STATSFORVALTEREN I ØSTFOLD, BUSKERUD, OSLO OG AKERSHUS
Postboks 325
1502 MOSS

Dato
20.12.2024

Detaljregulering for snødeponi i Bøveien 4, Stokkeråsen – Innsigelse til planen og oversendelse av endret planmateriale

Figur 1: Illustrasjonsplan med snitt - prinsippsskisse for utforming

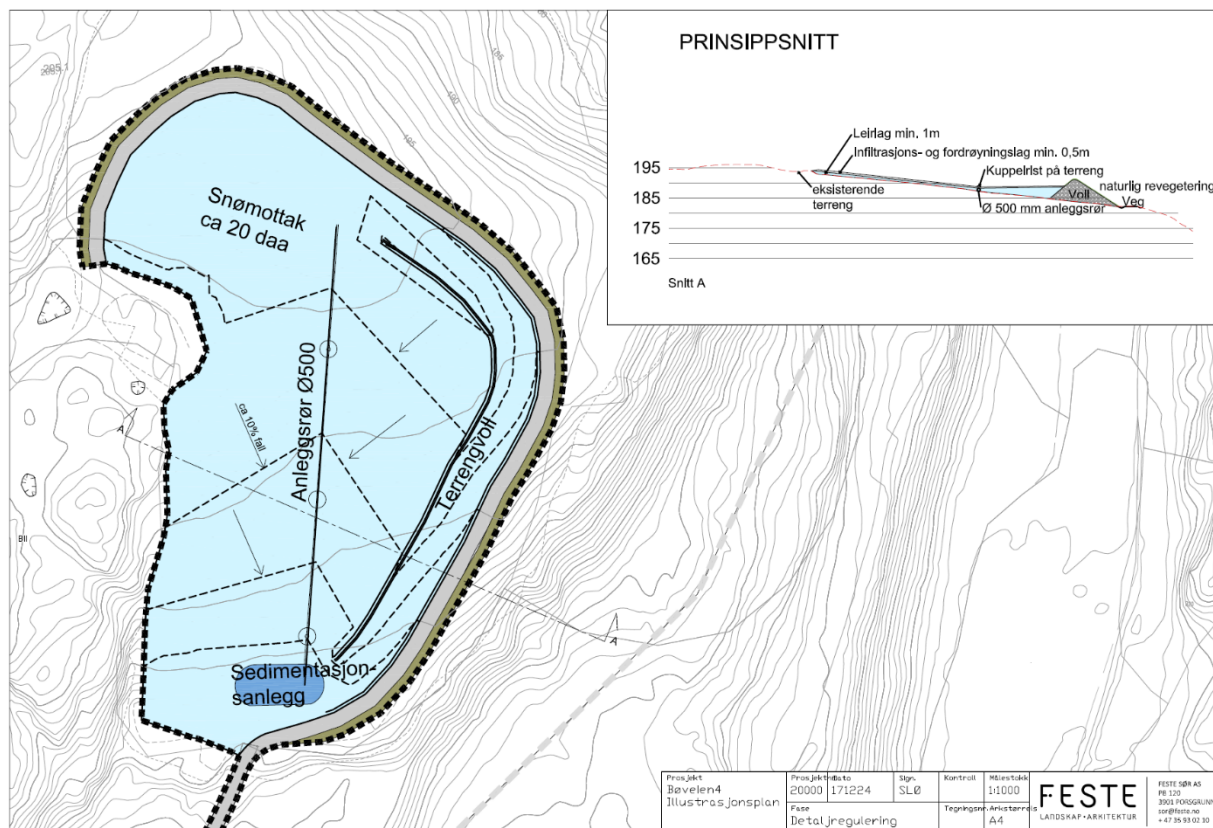
Innsigelse fra Statsforvalteren gjelder i hovedsak krav til tetting under snødeponiet ved bruk av fast dekke (støpt betongplate/asfalt/syntetisk membran).

Forslagsstiller ønsker å benytte et tettlag av leire sammen med et vekstlag for å begrense avrenning og i tillegg oppnå en renseeffekt og fordrøyning. Løsningen presiseres i oppdaterte planbestemmelser der tidligere beskrivelse av overvannshåndtering strykes:

- ~~«Overvann skal fordrøyes og infiltreres innenfor planområdet ved åpne overvannsløsninger og permeable overflater.»~~

- «Det skal etableres et måle- og overvåkingsprogram og driftsrutiner for å sikre og dokumentere at det permanente snødeponiet ikke skal/vil føre til uønsket forurensning».
- «Deponiet skal etableres på et lag med ren leire som vil fungere som en tett membran. Laget skal etableres med minimum tykkelse 100 cm og fall fra kantene mot midten slik at smeltevann blir ledet fram til fronten av deponiet og et oppsamlingsbasseng/-grøft. Oppe på leirlaget skal det legges et lag med vekstmasser som skal bidra til fordrøyning og blågrønn renseeffekt. Dette laget skal etableres med minimum tykkelse 50 cm bestående av masser egnet for infiltrasjon, fordrøyning og revegetering».

I tillegg er det utarbeidet en illustrasjonsplan med snitt for å framstille løsningen. Se figur på neste side og vedlagt revidert notat «WSP 2024 Notat - vurdering av behov for tett dekke under snødeponiet, revidert 19.12.2024».
